Athugasemdir til Skipulagsstofnunar við frummatsskýrslu

Landsnets hf. vegna Blöndulínu 3

Mat á umhverfisáhrifum

Apríl 2012

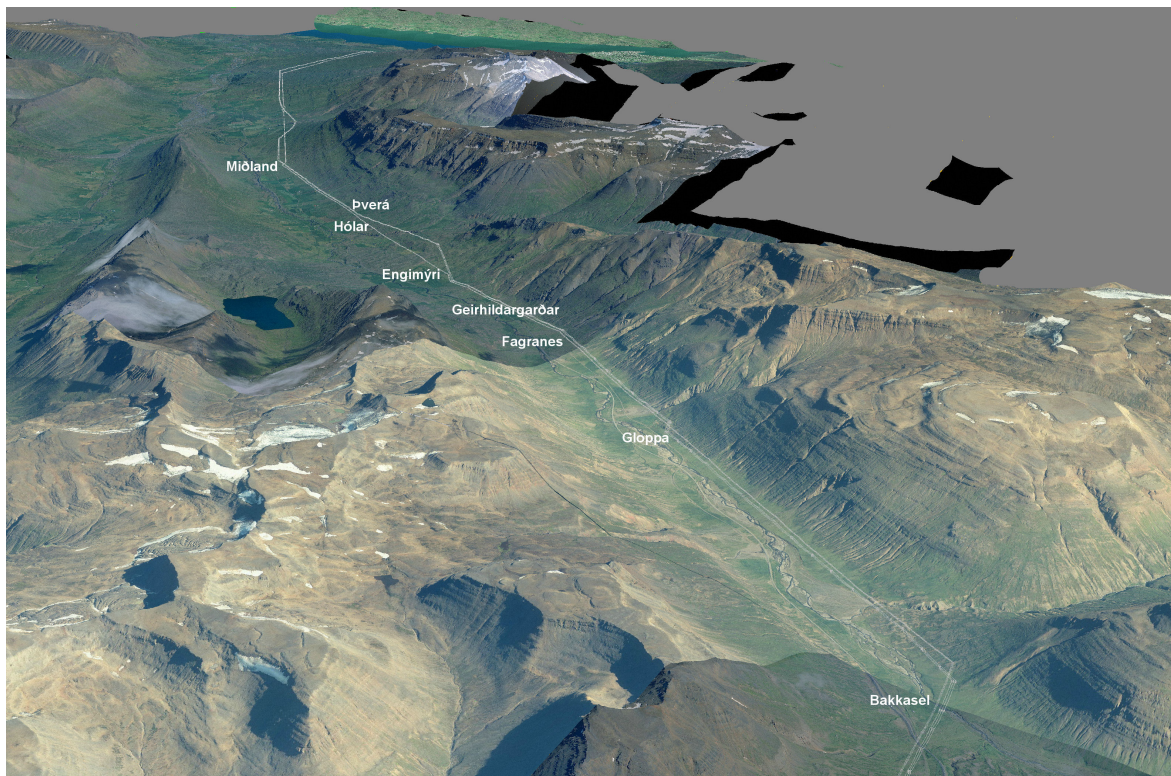
Viðauki 5 nefnir einnig að línun yrði hluti af útsýninu yfir dalinn frá fólkvanginum í Hrauni og að fjallsbrúnum norðvestan dalsins. Mynd 2 sýnir það.

Áætluð lega Blöndulínu er í beinni sjónlínu frá fólkvanginum og fræðasetrinu.

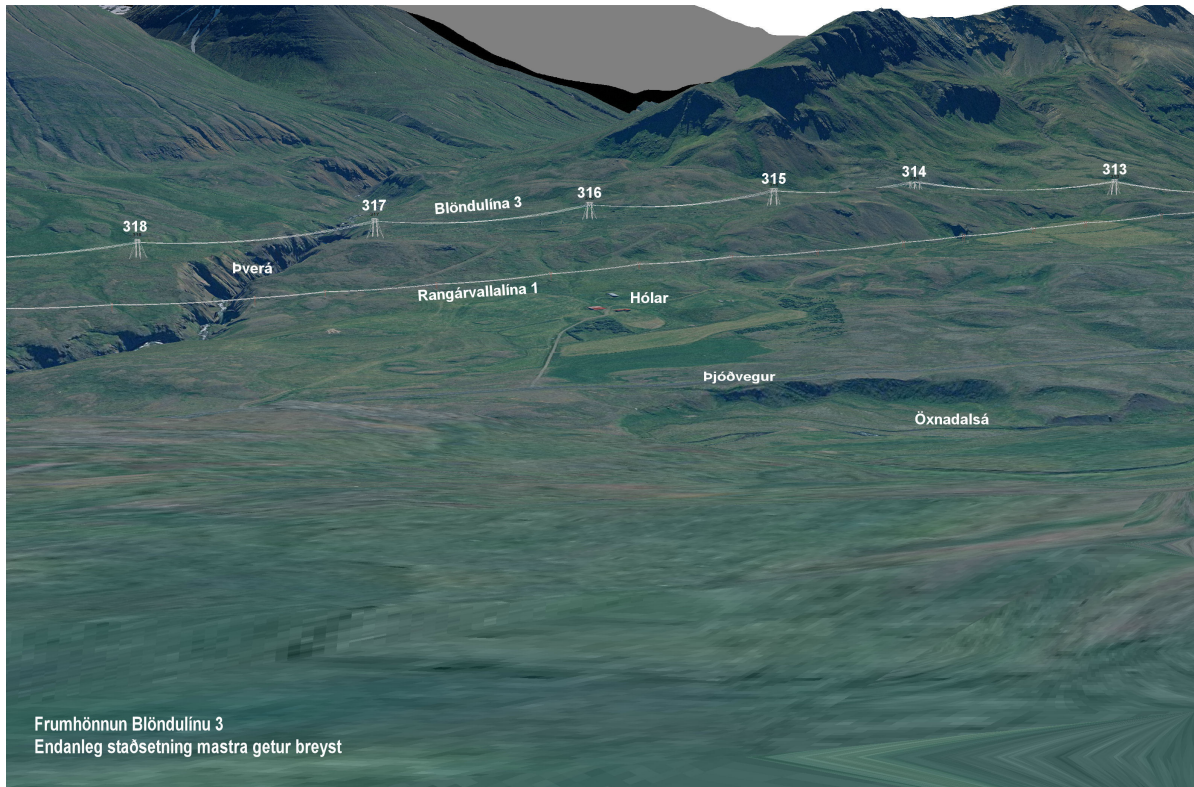
Háspennulínan yrði mjög áberandi í landi Hóla gegnt fólkvanginum í Hrauni, jafnvel þó fyrirhugað línustæði viki frá núverandi línustæði og lagt sé til að færa hana ofar og leggja hana eftir mýrarfláka, svokallað Sund, sem er ofarlega í Hólahólum í landi Hóla, svo sem gerð er grein fyrir annarstaðar í greinargerð þessari (sjá einnig mynd 2).

Mynd 4, einn fossanna í smáfossaröð í Þverárgljúfri. Mynd: Johan Holst.

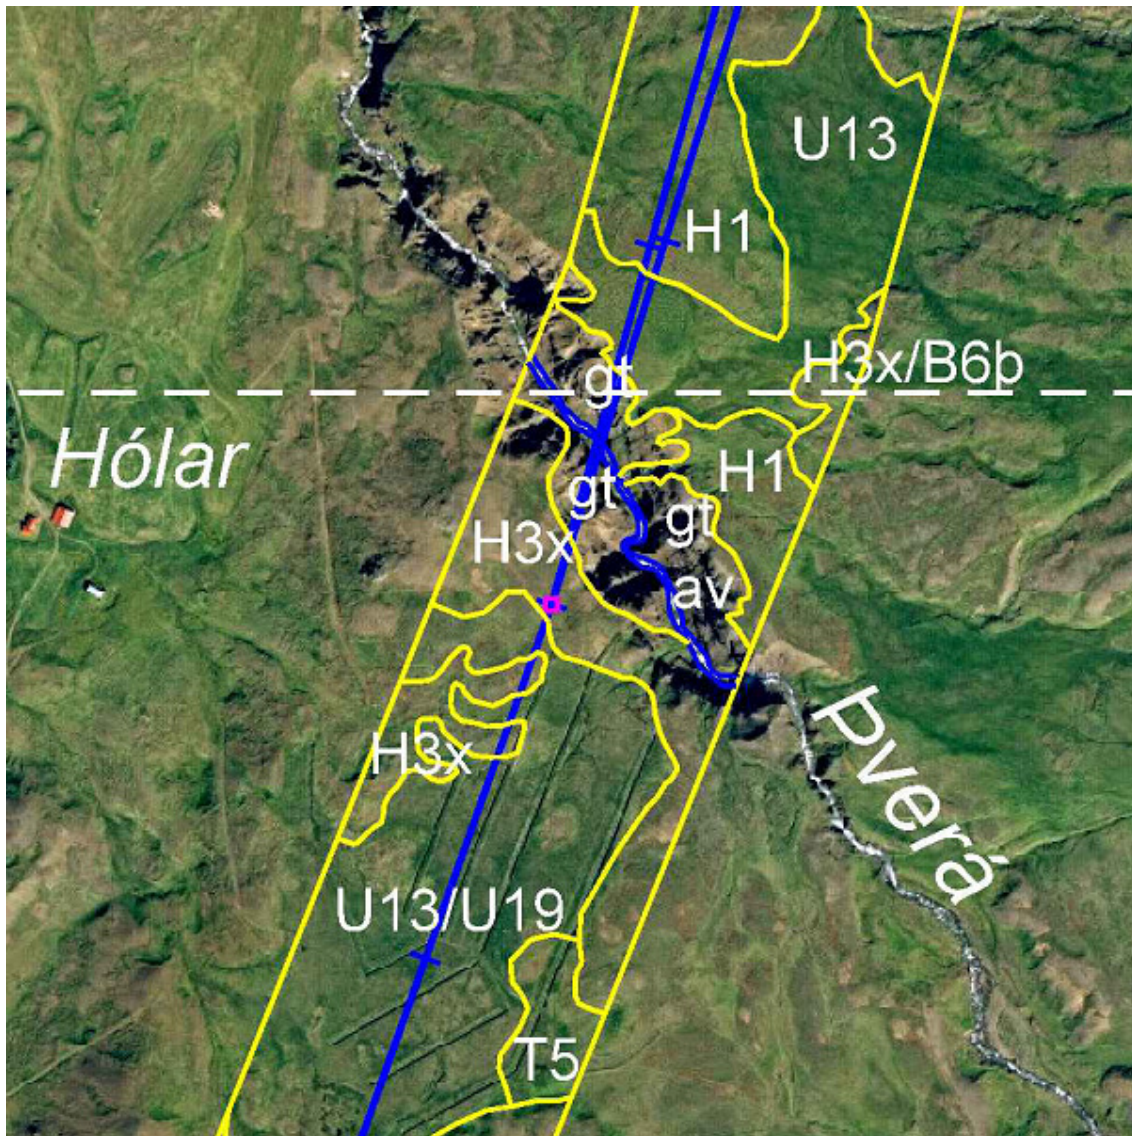
Engin umfjöllun er um fossinn né smáfossaröðina í Þverárgljúfri í gögnum Landsnets hf. og er líkt og fyrirtækinu hafi sést yfir fossana.
